项目服务期间的意见交换与反馈记录表 (1)

5. 生产区域平面布置情况:

生产区域平面布置示意图

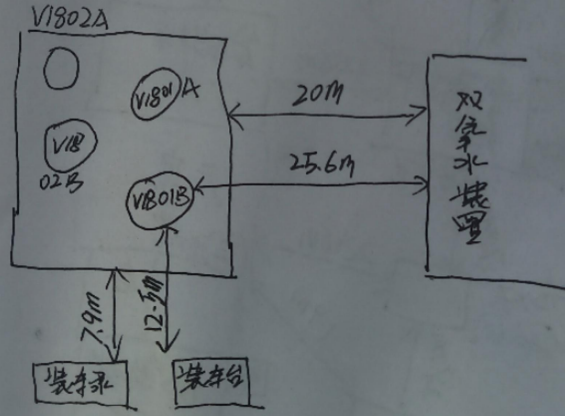
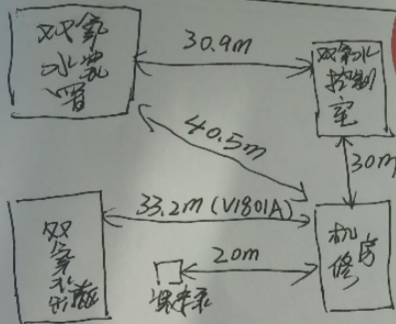
5#水炮到稀品罐: 15.8m
5#水炮到双拿水清洗塔: 11.8m

V1801A到防火墙: 5.4m
V1801A到V1801B间距: 5.3m
V1801B到V1802A间距: 5.4m
V1802A到防火墙: 3.2m
V1802B到防火墙: 3.3m

空压机房到气罐: 38m
 10KV高压线到气罐: 32m(架空)

办公室到双气水机房: 64m
 办公室到门前洞室
 T房(原气罐房内T房): 26m
